Carrières de STINKAL – Demande de renouvellement de l'autorisation d'exploiter et d'approfondissement de la Carrière de calcaires du Banc Noir

Note en réponse des informations complémentaires demandées (annexe au courriel DREAL du 20/02/2026)

Référence Affaire : 2502-02

Date : 15/04/2026

2.1.2.1 Délimitation du cône de rabattement de la nappe lié à l'approfondissement de la carrière

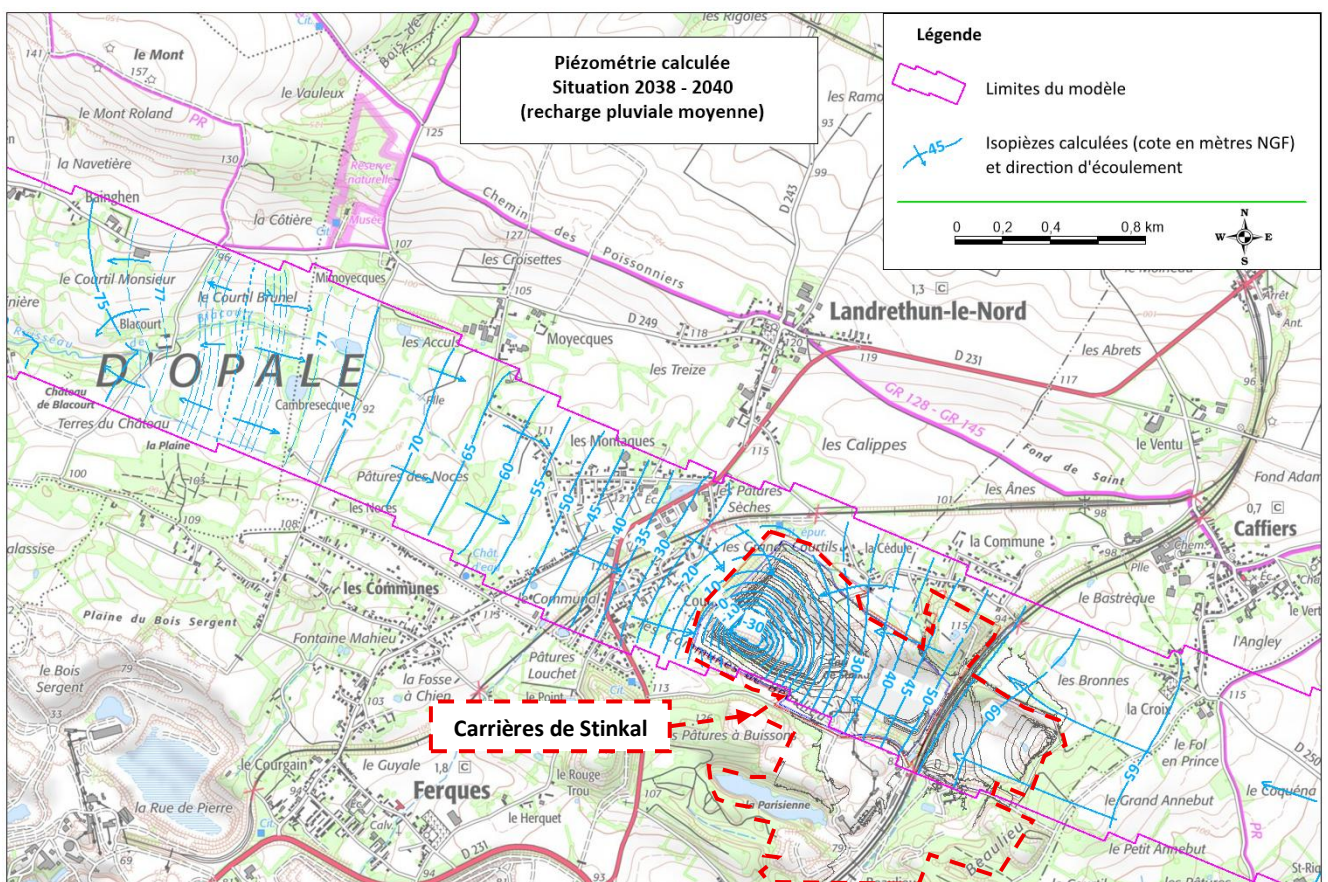
- *Délimitation du cône de rabattement de la nappe lié à l'approfondissement de la carrière ;*
- *Recensement des forages et captages d'eau potable dans le périmètre défini par le cône de rabattement ; évaluation de l'impact sur ces ouvrages ;*
- *Evaluer l'impact potentiel et son acceptabilité sur le bâti de la ferme de Blacourt / décrire les moyens prévus pour le suivi de l'état du bâti de la ferme de Blacourt ;*
- *Impacts de l'approfondissement de la carrière sur le ruisseau de Blacourt en période d'étiage.*

La figure ci-dessus présente les isopièzes calculées pour la phase 2038 - 2040, correspondant à l'approfondissement maximal projeté de la carrière et donc au cône de rabattement le plus important (figure apparaissant dans l'étude d'impact, cf. paragraphe 2.1.2.1 précédent). Les sens d'écoulement permettent de représenter, sur le domaine d'étude, la limite du rabattement engendré par l'approfondissement de la carrière.

Figure 3 : Coupes interprétatives – Voir carte pour la localisation.

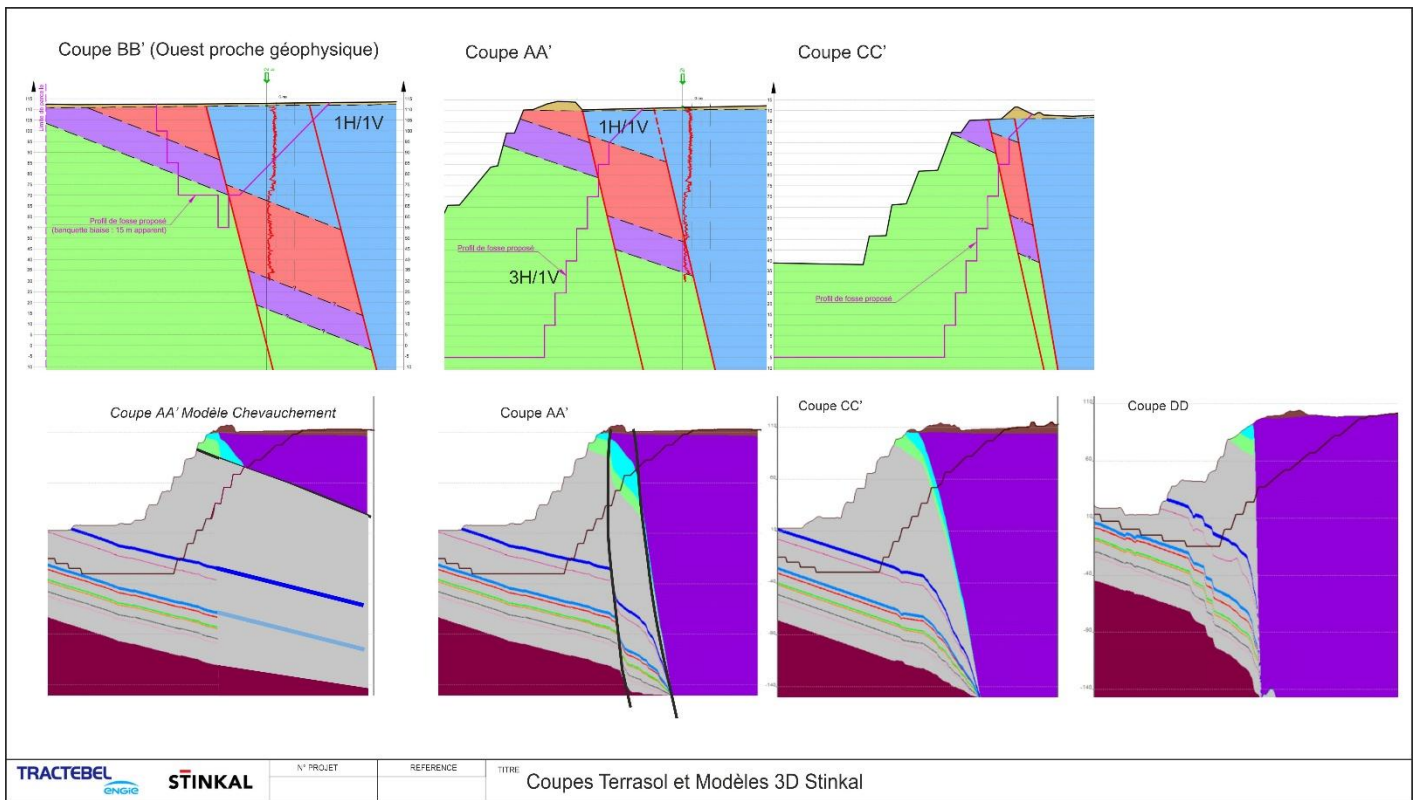
Nos données et analyses de l'histoire tectonique du massif [2] suggèrent qu'il existe vraisemblablement un chevauchement à travers tout le front sud : il est identifié sur le terrain à l'Est (dans le bloc D) et affecte probablement vers l'ouest les formations de Couderousse et du Bastien qui sont tectonisées sur leur 30m d'épaisseur. En l'absence de possibilité d'accès physique sur les contacts géologiques, cette hypothèse s'appuie sur les informations de la notice de la carte géologique du BRGM (Figure 2) [5].

Le modèle de Terrasol est simplement plus pessimiste du point de vue du ratio de volume de schistes (découverte) vs le volume de calcaire (gisement). Comme l'illustre la Figure 3 : pour la coupe AA, l'impact est faible. Pour les coupes CC' et DD', si le modèle de chevauchement (hypothèse de Tractebel) est validé, l'impact sur l'épaisseur de schistes au droit du front sera minimisé. Le front calcaire plus raide permettra un accès à la ressource optimisé.

Figure 5 : Carte géologique de 2017 et emprise de la fosse finale.

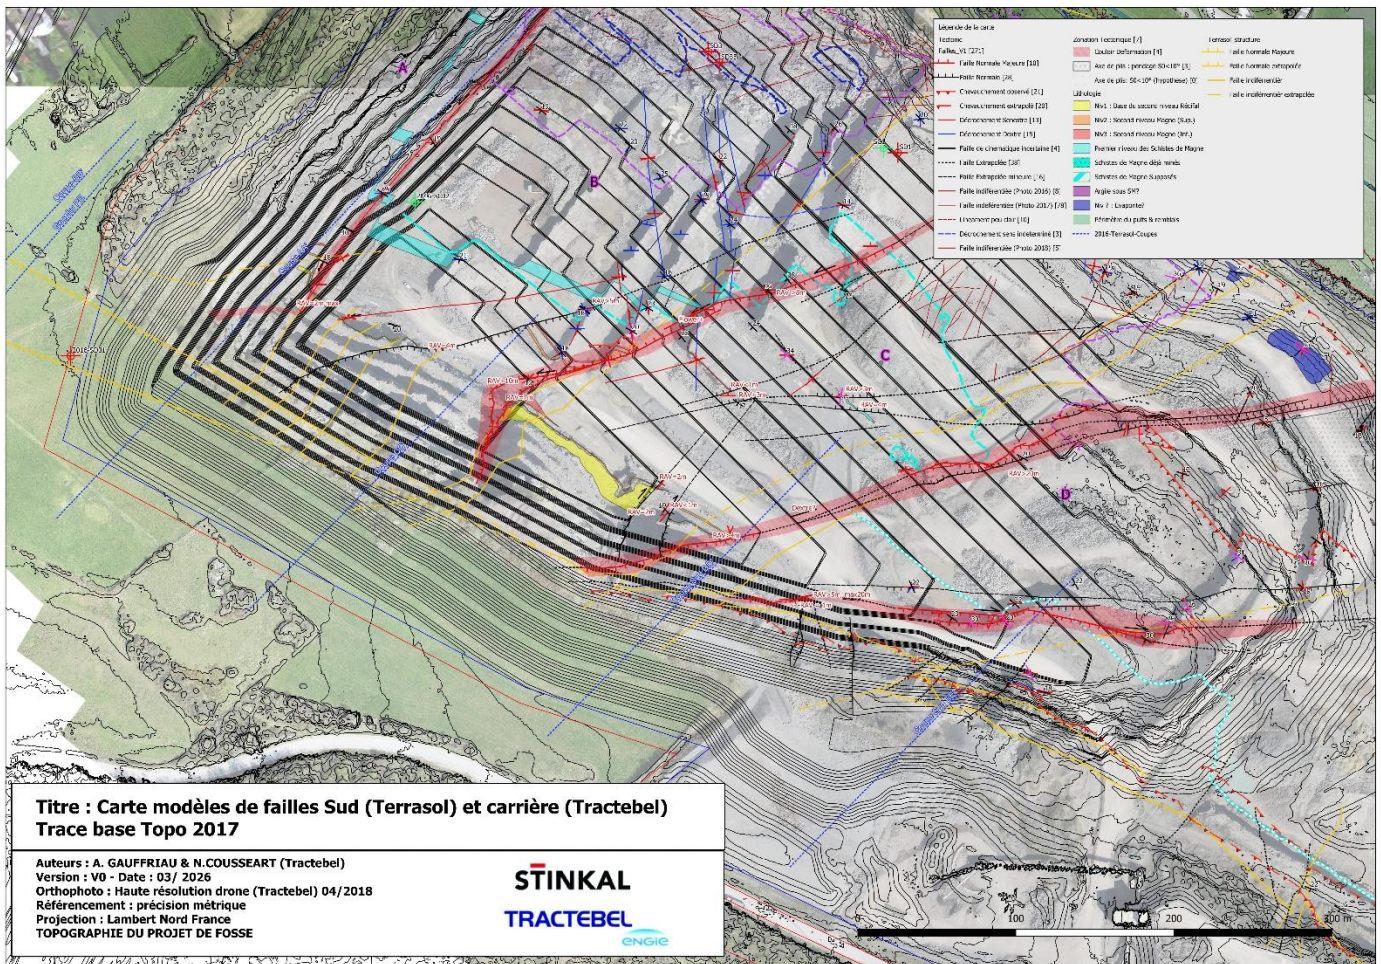
Quel que soit le modèle géologique et la géométrie exacte des failles dans le front Sud, la ressource est présente. Suivant la limite du périmètre d'extraction sollicité (Figure 5), la géométrie du futur front devra être adaptée en fonction de l'épaisseur des différentes unités au droit du front. Considérant les natures des matériaux, la stabilité globale du front doit être assurée avec :

Les aléas de ruptures en coin et la présence de zones altérées, fortement karstifiées et/ou tectonisées sont des points d'attention qui devront être pris en compte après exploitation des premiers fronts. Ils peuvent ponctuellement affecter plusieurs banquettes et compliquer l'exploitation. **Cependant, la stabilité globale du front n'est pas en jeu. L'orientation du front sud empêche le développement de plans de glissements de large échelle comme sur les fronts nord.**
